RESOLUCIÓN No. 1782 DE 12 DE JULIO DE 2023
ARMENIA QUINDÍO

"POR MEDIO DEL CUAL SE OTORGA PERMISO DE VERTIMIENTO DE AGUAS RESIDUALES DOMÉSTICAS PARA UNA VIVIENDA CAMPESTRE EN OBRA NEGRA, CONSTRUIDA EN EL PREDIO DENOMINADO 1) LOTE TORRE LA VEGA UBICADO EN LA VEREDA ARGENTINA DEL MUNICIPIO DE LA TEBAIDA (Q), Y SE ADOPTAN OTRAS DISPOSICIONES"

**"CONCEPTO TÉCNICO PARA TRÁMITE DE PERMISOS DE VERTIMIENTOS – CTPV
- 128 - 2023**

Imagen 1. Esquema corte de Tanque Séptico y FAFA.

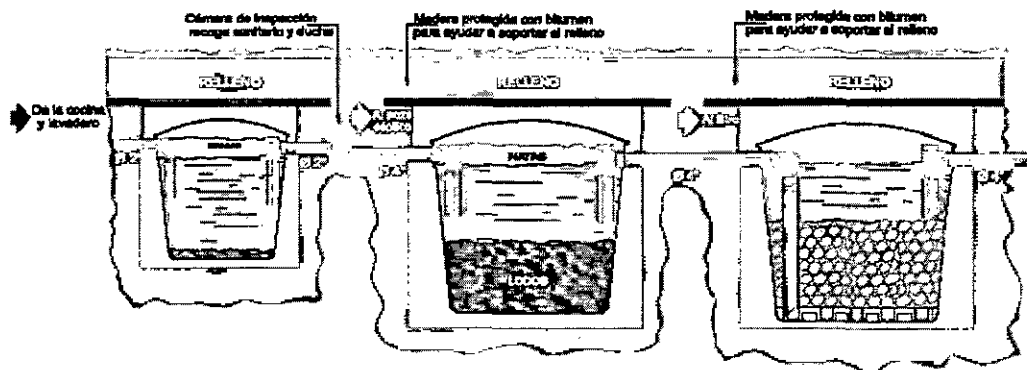
Tanque séptico: En memoria de cálculo y planos se muestra que el tanque séptico corresponde a un tanque cónico prefabricado convencional en polietileno de alta densidad con dimensiones de 1.57m de diámetro y 1.57m de profundidad con un volumen final construido de 2000 Litros

Filtro Anaerobio de Flujo Ascendente FAFA: En memoria de cálculo y planos se muestra que el módulo FAFA corresponde a un tanque cónico prefabricado en polietileno de alta densidad con dimensiones de 1.57m de diámetro y 1.57m de profundidad con un volumen final construido de 2000 Litros

Disposición final del efluente: Como disposición final de las aguas residuales domésticas tratadas se diseña un pozo de absorción. La tasa de percolación obtenida a partir de los ensayos realizados en el sitio es de 2.01 min/pulgada, de absorción rápida. Se obtiene un área de absorción de 19.6m². Con un diámetro mínimo de 2.5 metros, y una profundidad de 2.5 metros.

1. **El sistema de tratamiento de aguas residuales domesticas propuesto como solución individual de saneamiento, es acorde a los parámetros y criterios técnicos establecidos en la Resolución 0330 de 2017** que adopta el Reglamento Técnico para el Sector de Agua potable y Saneamiento Básico RAS. lo anterior teniendo como base la capacidad de las unidades del STARD propuesto en

Imagen 1. Esquema corte de Tanque Séptico y FAFA.

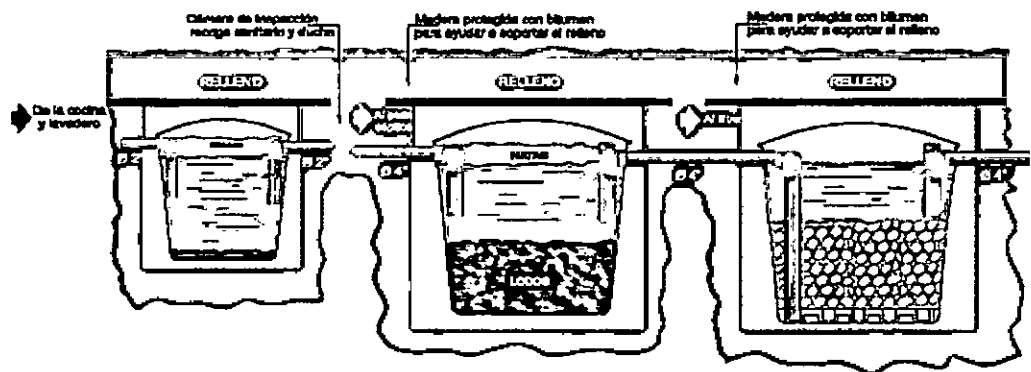
Tanque séptico: En memoria de cálculo y planos se muestra que el tanque séptico corresponde a un tanque cónico prefabricado convencional en polietileno de alta densidad con dimensiones de 1.57m de diámetro y 1.57m de profundidad con un volumen final construido de 2000 Litros

Filtro Anaerobio de Flujo Ascendente FAFA: En memoria de cálculo y planos se muestra que el módulo FAFA corresponde a un tanque cónico prefabricado en polietileno de alta densidad con dimensiones de 1.57m de diámetro y 1.57m de profundidad con un volumen final construido de 2000 Litros

Disposición final del efluente: Como disposición final de las aguas residuales domésticas tratadas se diseña un pozo de absorción. La tasa de percolación obtenida a partir de los ensayos realizados en el sitio es de 2.01 min/pulgada, de absorción rápida. Se obtiene un área de absorción de 19.6m². Con un diámetro mínimo de 2.5 metros, y una profundidad de 2.5 metros.
